Nr 7

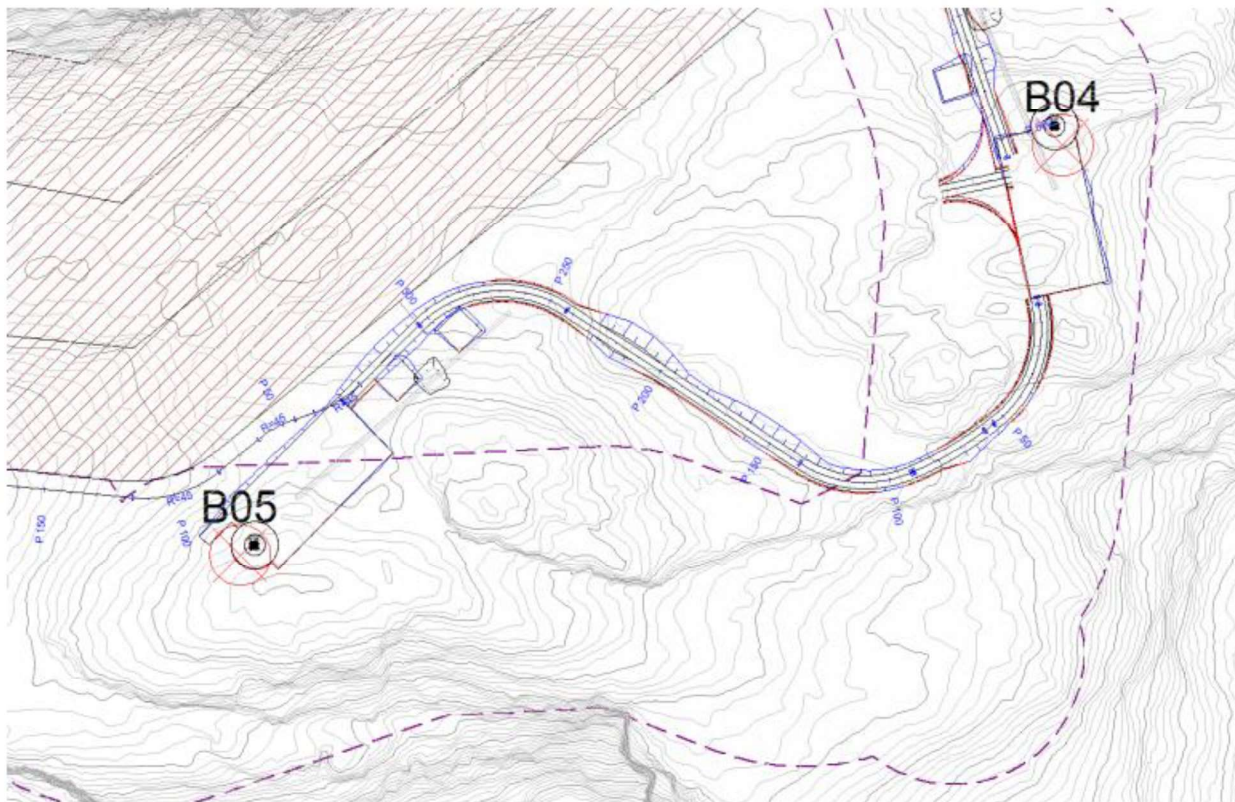
Vei B05;

unngår det bratte terrenget i sør

Løsning omforent med BH/Vestas i design review

Nr 8

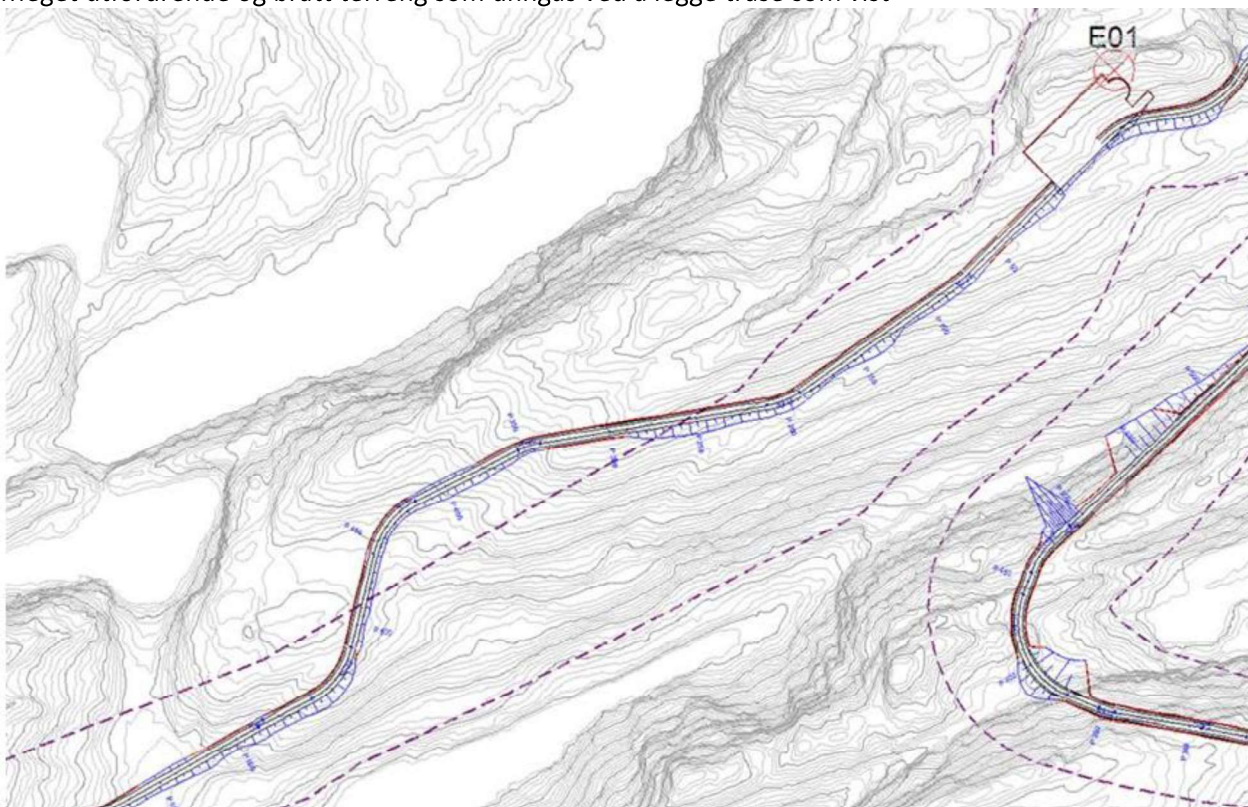
Vei E02

Meget utfordrende og bratt terreng som unngås ved å legge trase som vist

Nr 9

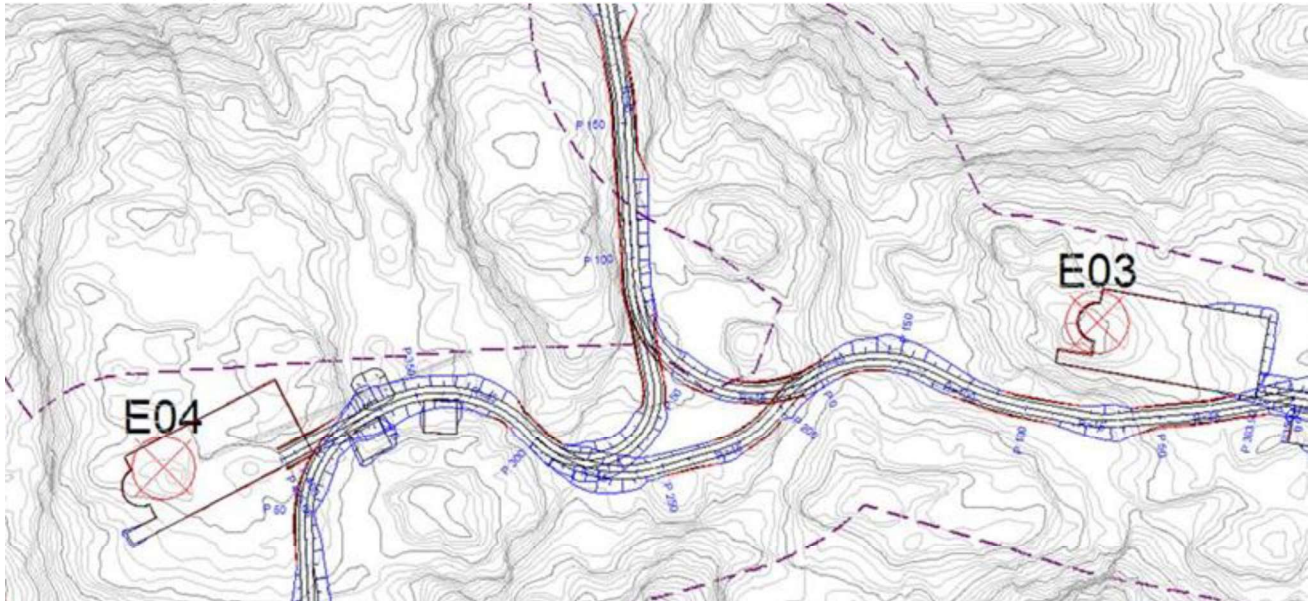
Vei E06

Trase kan ikke ligge mot øst hvor opprinnelig tenkt, terrenget er for bratt
